## **Additif 128 – Règlement ONU n° 129**

### **Révision 2 – Amendement 1**

Complément 1 à la série 02 d'amendements – Date d'entrée en vigueur : 10 février 2018

### **Prescriptions uniformes relatives à l'homologation des dispositifs améliorés de retenue pour enfants utilisés à bord des véhicules automobiles**

Figure 1

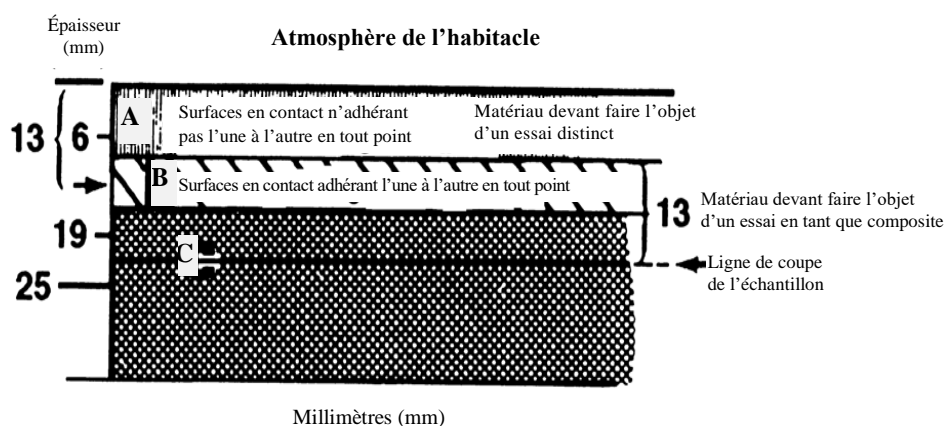
#### 2. Choix des matériaux (voir la figure 1 ci-dessous)

Le matériau A présente une interface non adhérente avec le matériau B et doit faire l’objet d’un essai distinct.

Une partie du matériau B est située à moins de 13 mm de l’atmosphère de l’habitacle, et les matériaux B et C adhèrent l’un à l’autre en tout point de contact. Par conséquent, B et C doivent faire l’objet d’un essai en tant que matériau composite.

La découpe est pratiquée dans le matériau C comme le montre la figure 1, de manière à obtenir un échantillon de 13 mm d’épaisseur.

Figure 2  
Toutes les dimensions sont en millimètres (mm)

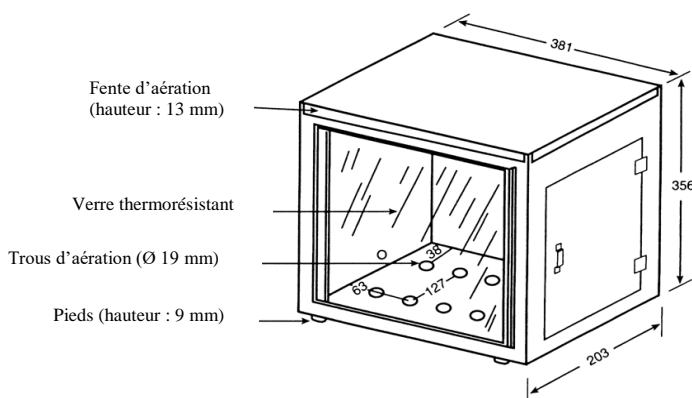
3. Procédure d'essai
- 3.1 Afin de protéger les échantillons des courants d'air, l'essai est effectué dans une chambre de combustion métallique dont les dimensions intérieures sont les suivantes : longueur : 381 mm ; profondeur : 203 mm ; et hauteur : 356 mm et qui est munie d'une fenêtre d'observation en verre à l'avant, d'une ouverture pouvant être fermée pour permettre l'introduction du porte-échantillon, et d'un trou destiné à recevoir le tuyau d'alimentation d'un bec à gaz. Pour la ventilation, la partie supérieure de la chambre comporte une fente d'aération de 13 mm en faisant tout le tour ; la base est munie de 10 trous de 19 mm de diamètre chacun et de pieds de 10 mm de haut, tous disposés comme indiqué sur la figure 2.
